Groupe d'experts de la signalisation routière

Dix-septième session

Programme de travail : Situation en ce qui concerne**la législation nationale : Examen des recommandations****relatives aux signaux A à F****Projet de rapport final****Document soumis par le secrétariat****I. Cadre général**

B, 5 « PRIORITÉ À LA CIRCULATION VENANT EN SENS INVERSE »

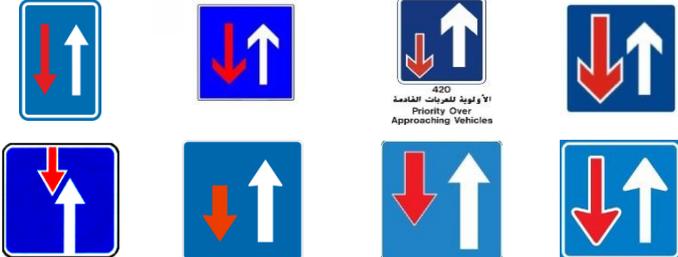
Le Groupe a remarqué que certains pays utilisaient des flèches non conformes à celles prescrites dans la Convention (en longueur, en largeur et en position). Il a recommandé que les pointes de flèches utilisées dans le symbole figurant à l'annexe 3 de la Convention soient agrandies, et que les flèches aient la même largeur. Le Groupe a aussi recommandé que la phrase ci-après soit ajoutée au début de la section relative au signal B, 5 : « Le signal indiquant la priorité à la circulation venant en sens inverse est le signal B, 5. ». Le Groupe a en outre recommandé qu'une autre option technique soit ajoutée pour ce signal, comme en Lituanie. Question traitée au chapitre 1 – voir problèmes 10, 11, 34 et 36.

L'attention des Parties contractantes est appelée sur la recommandation concernant ce signal, à la section 1.2 du présent document.
